**Verslag huishoudelijke elektrische installatie op laagspanning en zeer lage spanning****Algemeen:**

Referentie: 008-20261005-05	Datum controle: 05/10/2026
Keurder: 008

Eigenaar:	Onbekend	EAN-code:	Onbekend
Adres installatie:	Tervuursevest 294 bus 0301, 3001 - Leuven	Nummer teller(s):	15986477
		Distributienetbeheerder installatie: Fluvius	
Datum uitvoering installatie:	<div>☐ Vóór 01/10/1981</div> <div>☒ Tussen 01/10/1981 en 01/06/2020</div> <div>☐ Vanaf 01/06/2020</div>		
Type:	<div>☒ Woonenheid</div> <div>☐ Niet-huishoudelijk</div> <div>☐ PV</div> <div>☐ Batterij</div> <div>☐ Laadpaal</div>

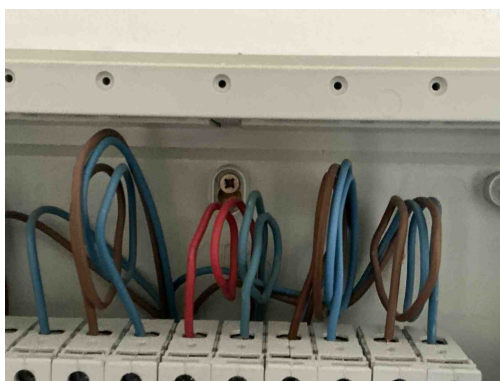
B04 - De aanduiding van de kringen, klemmen en/of schakelapparatuur ontbreekt, is onjuist of is onvolledig (Boek 1: 3.1.3.1/5.1.6.1).

Opmerking: Oa bord 1

D08 - De nodige markeringen op de beveiligingstoestellen ontbreken of zijn onleesbaar (Boek 1: 5.3.5.5).

Opmerking: Oa bord 1

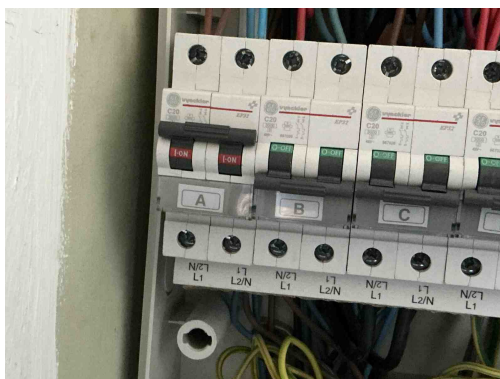
T21a - Het elektrisch materieel is niet geplaatst volgens de voorschriften van de fabrikant/ regels van goed vakmanschap. (Boek 1: 1.4.1.3) Oa ophangvijzen elektrisch verdeelbord niet afgedekt. Zie klasse II toestel.

Opmerking: Oa bord 2

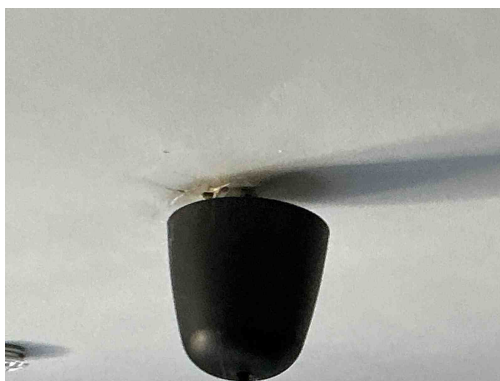
T21c - Het elektrisch materieel is niet geplaatst volgens de voorschriften van de fabrikant/ regels van goed vakmanschap. (Boek 1: 1.4.1.3) Oa armatuur niet degelijk bevestigd. Zie plaatsingsfiche fabrikant.

Opmerking: Oa living, slaapkamer,

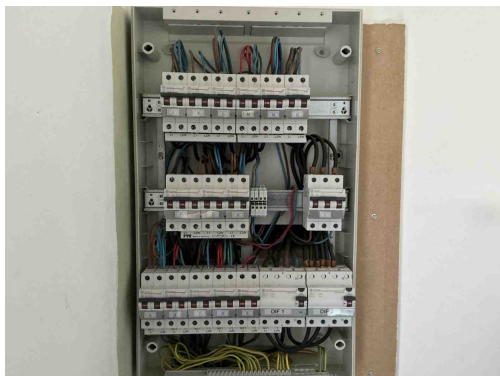
T21c - Het elektrisch materieel is niet geplaatst volgens de voorschriften van de fabrikant/ regels van goed vakmanschap. (Boek 1: 1.4.1.3) Oa armatuur niet degelijk bevestigd. Zie plaatsingsfiche fabrikant.

Opmerking: Oa living, slaapkamer,
